Mission régionale d'autorité environnementale

**AVIS DÉLIBÉRÉ DE LA MISSION RÉGIONALE
D'AUTORITÉ ENVIRONNEMENTALE DES PAYS-DE-LA-LOIRE
PROJET DE DEMANDE D'AUTORISATION D'EXPLOITER
UN PARC ÉOLIEN
SUR LES COMMUNES DE CORMES ET CHERRÉ (72)
SOCIÉTÉ FERME ÉOLIENNE HUISNE ET BRAYE**

N°MRAE 2018-3411

Carte issue de l'étude d'impact page 105 - variante du projet retenue.

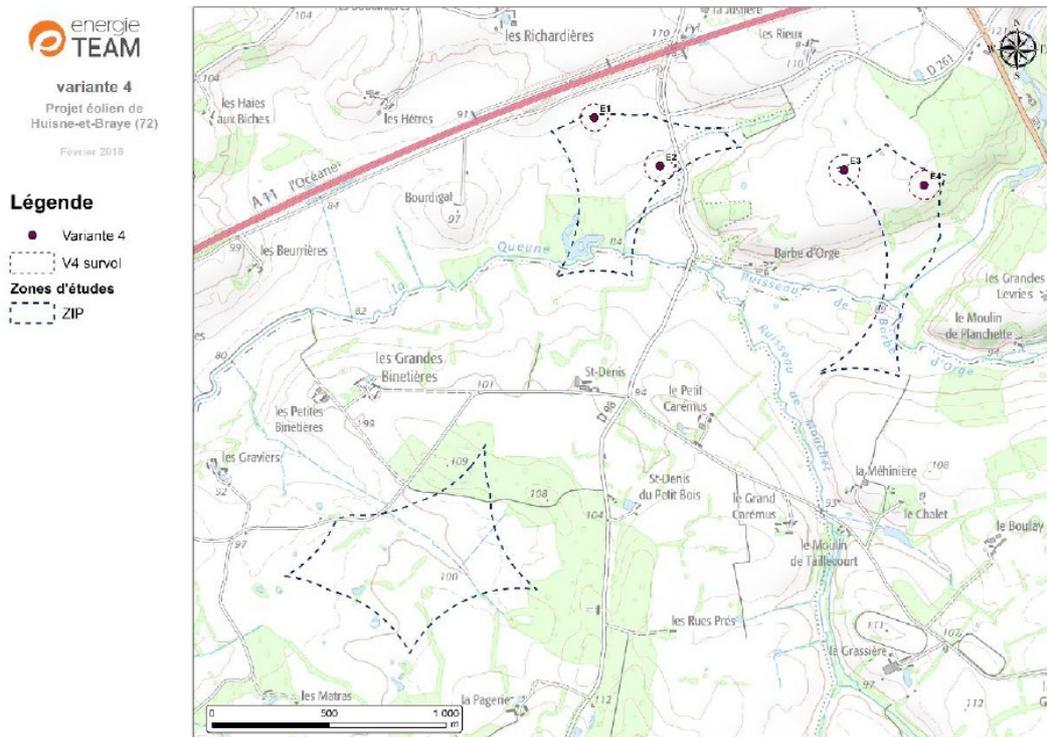
La ZIP est la zone où peuvent être envisagées plusieurs variantes d'implantation des éoliennes. Les autres aires d'études, plus larges, sont centrées sur cette zone. En l'occurrence, la ZIP se divise en trois sous-unités (cf carte).

On relèvera que les éoliennes E2 et E4 se situent à moins de 100 m d'une haie ou d'un boisement. Or, les recommandations du guide de décembre 2010 élaboré à l'initiative de la DREAL des Pays de la Loire par la LPO intitulé « avifaune, chiroptères et projets de parcs éoliens en Pays de la Loire » préconisent de réaliser des zones tampons de 100 mètres minimum autour des éoliennes.
